改善箇所説明図

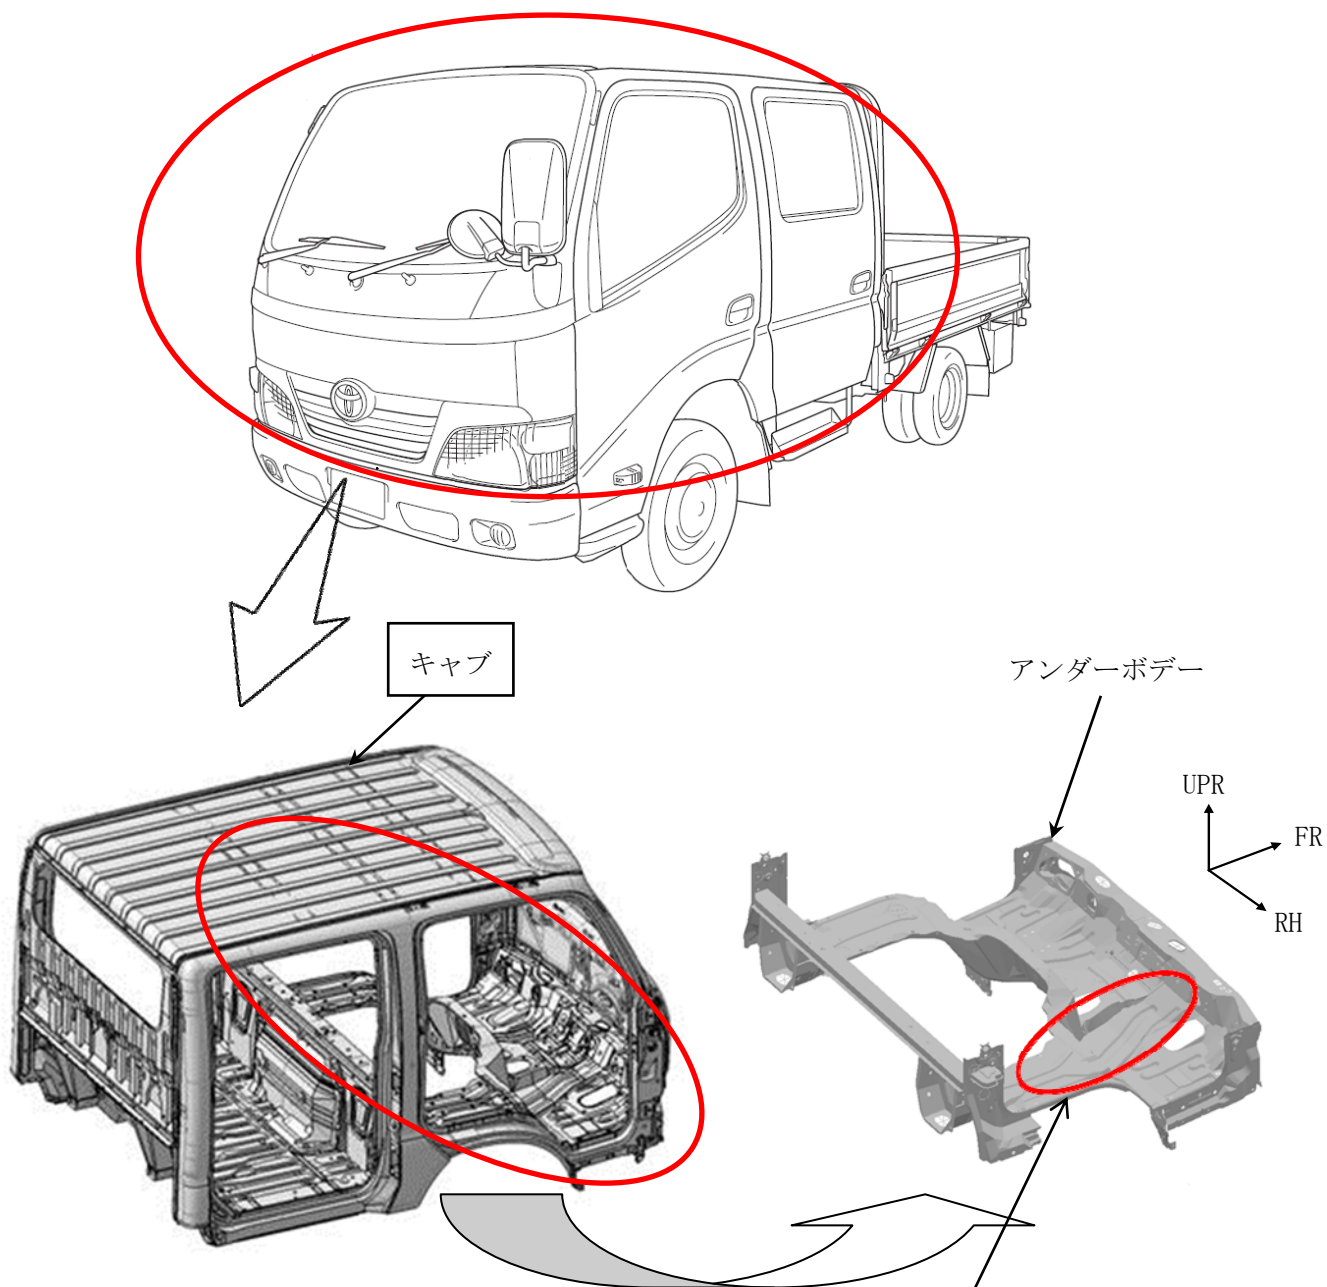
基準不適合発生箇所

小型トラックの車体（キャブ）の溶接工程において、アンダーボデー用自動溶接機のプログラムが不適切なため、シートベルト取付部付近の溶接打点が不足しているものがある。そのため、衝突時にシートベルト取付部が変形し、乗員を拘束できなくなるおそれがある。

全車両、当該溶接部を点検し、溶接打点が不足しているものは、キャブを良品に交換する。

識別：改善済車両には車台番号打刻の左下部に黄色ペイントを塗布する。
